天塩川水系河川整備計画の策定にあたり、天塩川流域環境に関心の深い 14 団体より、別紙の通り天塩川流域委員会に対し、「第 18 回天塩川流域委員会への申し入れ」をいたします。

## 第 18 回天塩川流域委員会への意見書

## 第 17 回天塩川流域委員会への申し入れ

## 天塩川流域委員会の運営に関する申し入れ

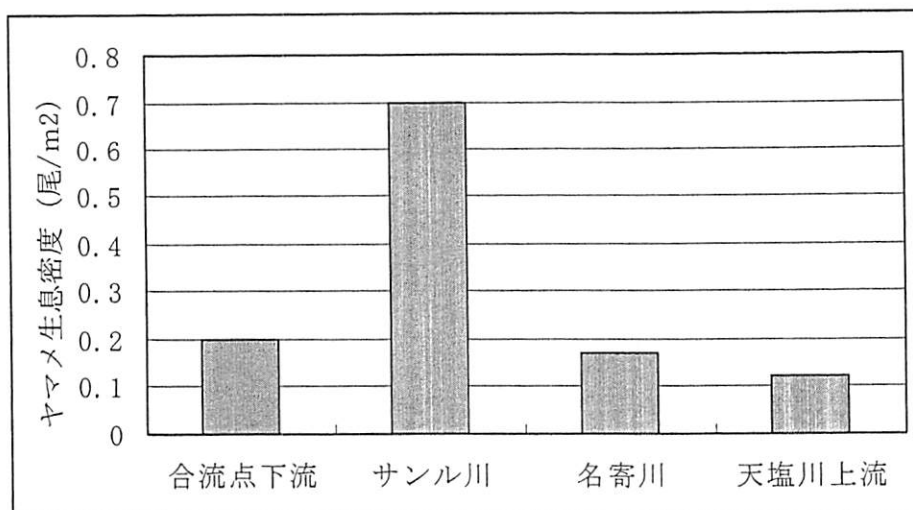
3.1 サンル川におけるヤマメ密度がなぜ高いのかについて検討すべきです

開発局の平成17年と18年6月調査のヤマメ生息密度の平均値を見ると、天塩川水系ではサンル川で圧倒的にヤマメが多い。サンルダム建設計画があるならば、環境影響評価のためにサンル川でヤマメが極めて多いことについての原因解明が必要です。

### 3.4 二風谷ダム上流ヤマメはダム建設後減少した可能性が高い

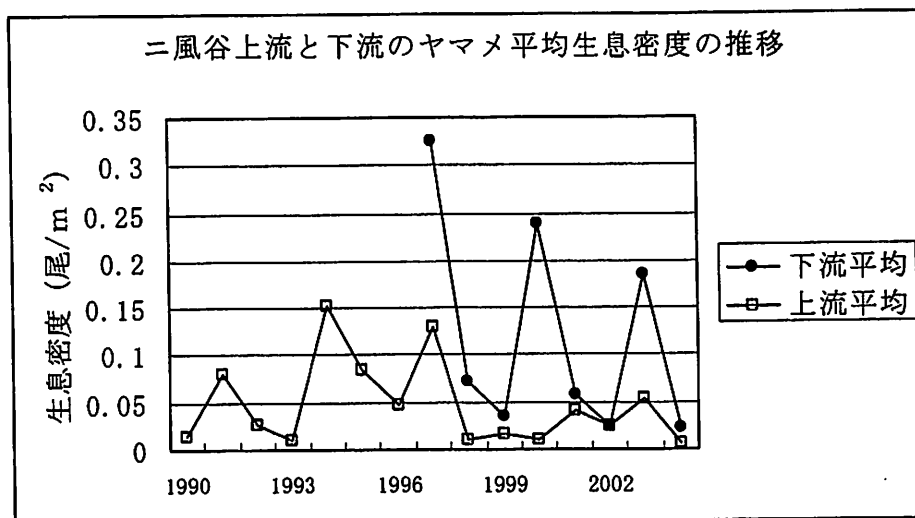
開発局は沙流川の二風谷ダムがサクラマス資源に影響を与えていないと述べています。しかし、資料から二風谷ダム上流各調査点の生息密度の平均値を調べてみると、1) 明らかにダム建設後ヤマメ生息密度は減少していて、2) ダム下流部の生息密度は生息密度が減少していないことに加えて 3 年周期が見られるのに、上流部では 3 年周期も見られていません。このことは、二風谷ダム上流部にサクラマスが十分に遡上していない可能性を示唆しています。上流部では平取町によるヤマメ当歳魚放流 (1996~2003 年の間、2.1 万~10.2 万尾) およびダム湖におけるモルト放流 (1997 年以降約 1 万尾) が行われています。このように多数の放流が行われているにもかかわらず二風谷ダム上流のヤマメは少ないまま経過しています。なお、現在の二風谷ダム上流におけるヤマメ生息密度は約 0.05 尾/m<sup>2</sup>ですが、サンプル川のそれは先の図に示したように 0.7 尾/m<sup>2</sup>なので、二風谷上流のヤマメ生息密度はサンプル川のその 1/10 以下です。

# 資料1 名寄川の流下能力

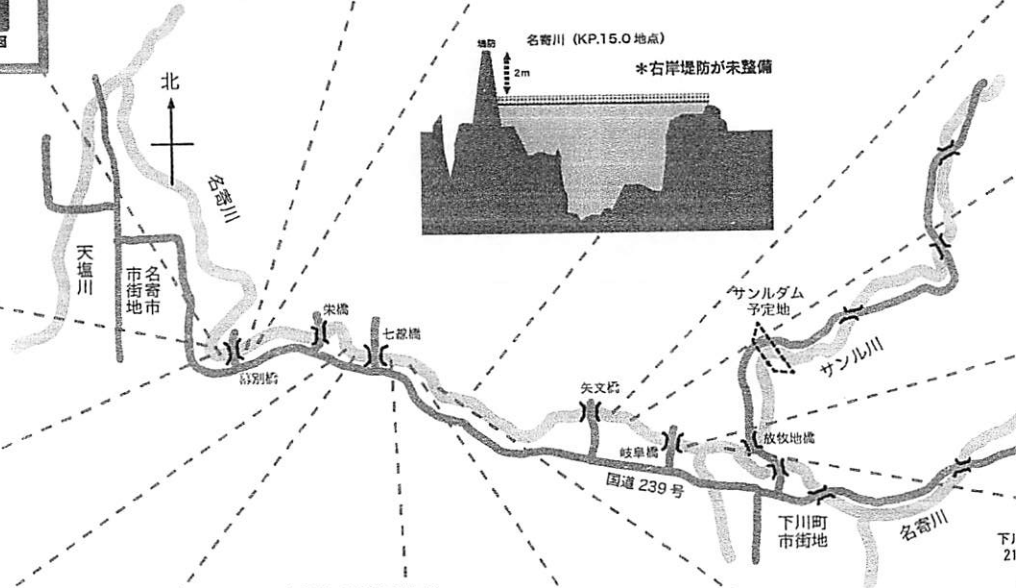
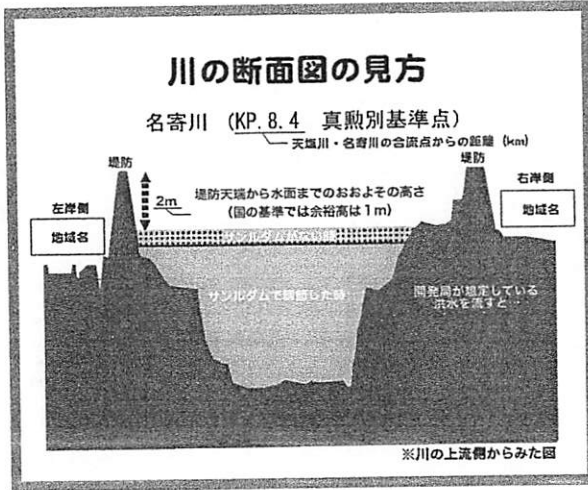
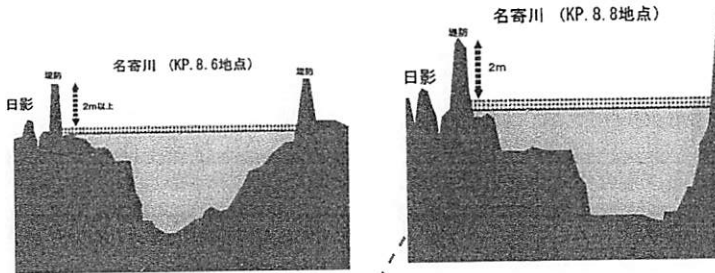
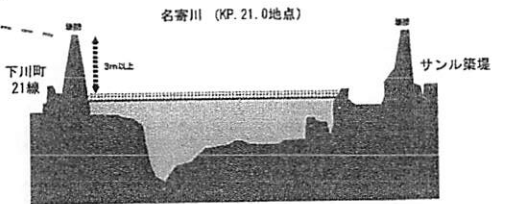
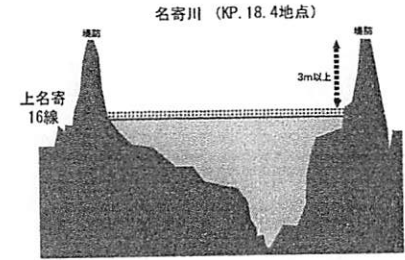
堤防規模は十分。重要なのは内水対策（資料 1）

今回は、北海道開発局が作成した真敷別観測所の水位・流量、同地点の河川横断面資料より、整備目標流量時（1500 m<sup>3</sup>/s）、および同流量をサンルダムで調節した後の流量（1200 m<sup>3</sup>/s）における、名寄川各地点での河川水位を推算しました。この検討により、名寄川に治水計画で想定する洪水が生じたとしても、名寄川のほとんどすべての区間では、堤防の天端から 2～3m の余裕をもって流れることがわかりました。

この巨大な堤防を越えて、洪水が周囲に溢れ出すことは常識的にはありえず、また、国の基準を大幅に上回るものです。したがって、サンルダムの建設根拠である、「名寄川が流下能力の不足によって危険である」という開発局の説明は、事実を踏まえているといえません。名寄川中下流のほぼ全区間では、すでに充分ないし過剰な規模の堤防が完成しています。

# 資料 2 2006.10 浸水被害状況

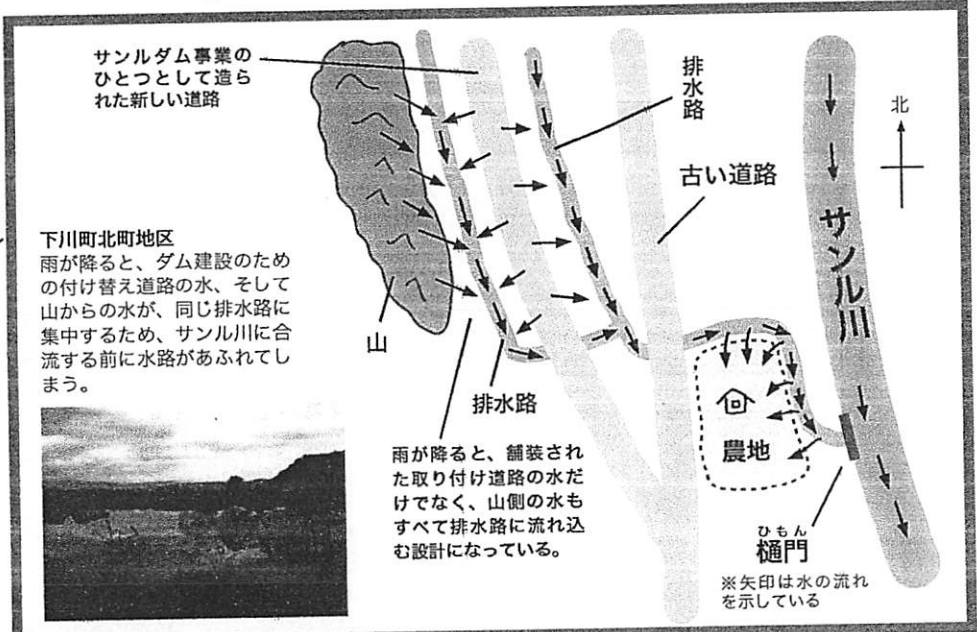
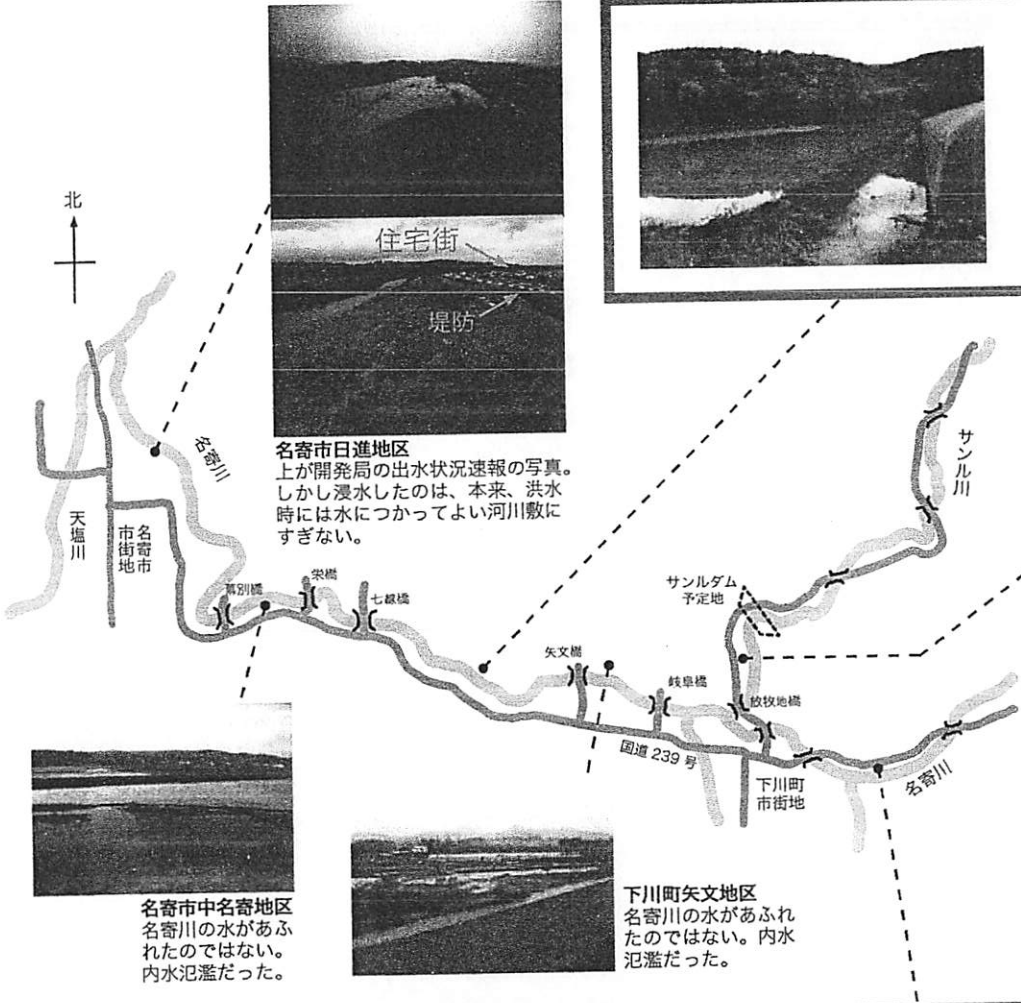
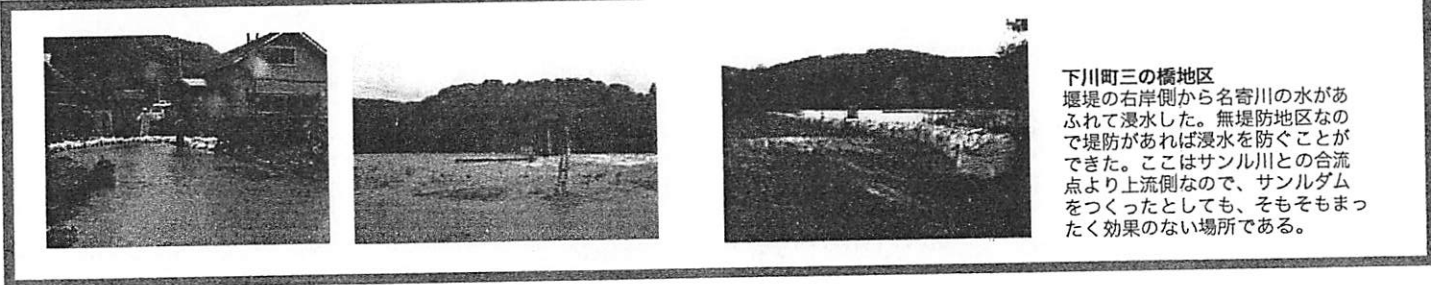
**下川町上名寄地区**  
 右岸堤防が未整備のため名寄川の  
 水が氾濫した。川岸の盛土も浸食  
 を受けている。サンルダムを建設  
 しても、整備目標の洪水では浸水  
 を免れられない。早急な対策が必要。

**下川町北町地区**  
 雨が降ると、ダム建設のため  
 の付け替え道路の水、そして  
 山からの水が、同じ排水路に  
 集中するため、サンル川に合  
 流する前に水路があふれてし  
 まう。

**名寄市日進地区**  
 上が開発局の出水状況速報の写真。  
 しかし浸水したのは、本来、洪水  
 時には水につかってよい河川敷に  
 すぎない。

**下川町矢文地区**  
 名寄川の水があふれ  
 たのではない。内水  
 氾濫だった。

**名寄市中名寄地区**  
 名寄川の水があふ  
 れたのではない。  
 内水氾濫だった。

**下川町三の橋地区**  
 堰堤の右岸側から名寄川の水があ  
 ふれて浸水した。無堤防地区な  
 ので堤防があれば浸水を防ぐこと  
 ができた。ここはサンル川との合流  
 点より上流側なので、サンルダム  
 をつくったとしても、そもそもま  
 たく効果のない場所である。
